ST/SG/AC.10/29/Add.1
17 February 2003
CHINESE
Original: ENGLISH/FRENCH

专家委员会第一届会议报告

对《关于危险货物运输的建议书》(规章范本)的修改

本附件载有委员会第一届会议通过对《关于危险货物运输的建议书》(规章范本)第12修订版(ST/SG/AC.10/1/Rev.12)的修改。

图 2.4.2: 有机金属物质的分类流程图

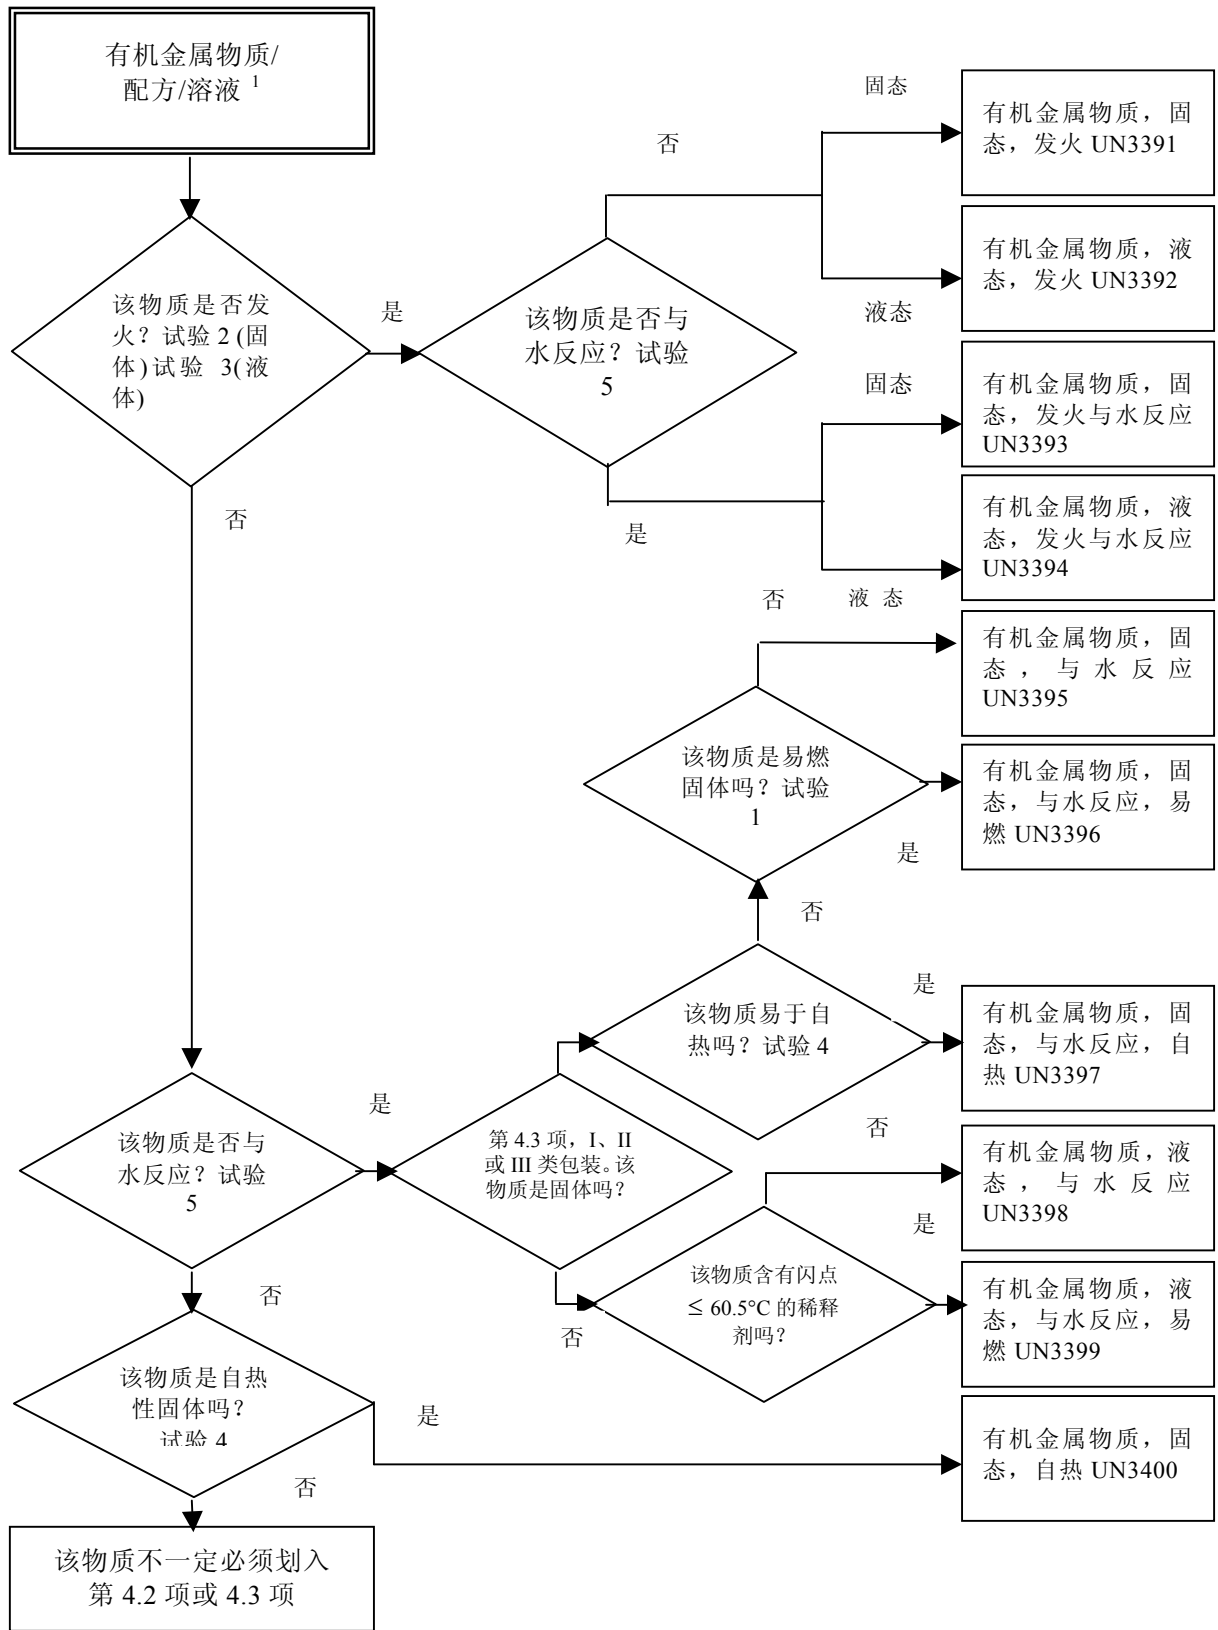
2.4.5 新增加一段 2.4.5 和新图 2.4.2 如下：

“2.4.5. 有机金属物质的分类

有机金属物质根据其性质，可按图 2.4.2 中的分类流程图，酌情划入第 4.2 或第 4.3 项。

图 2.9.1: 采用分层办法对造成急性和慢性水生环境危害的混合物进行分类

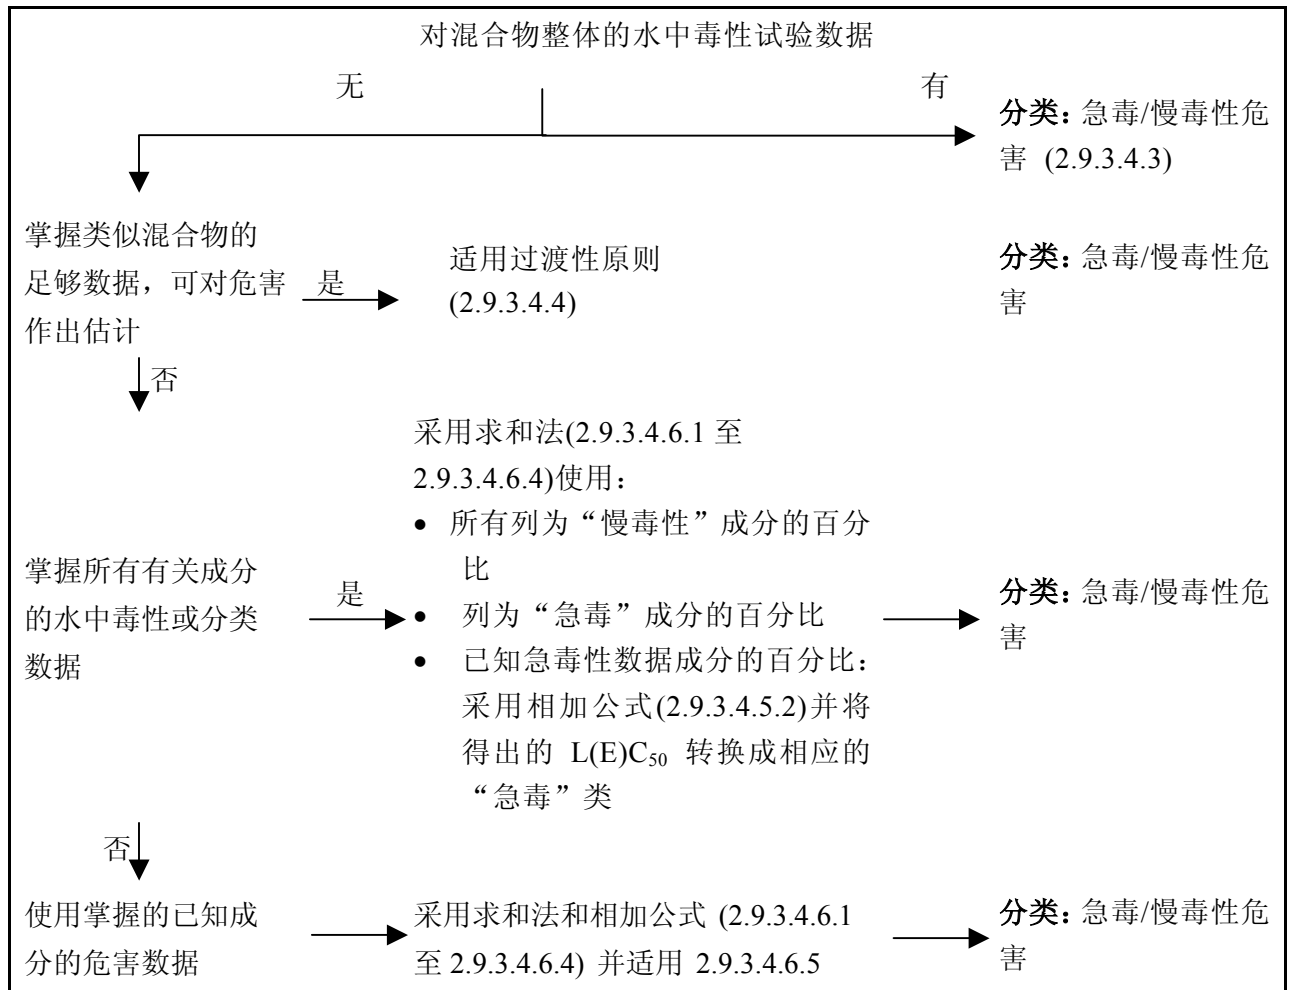
图 2.9.1 提出了应遵循的主要程序。
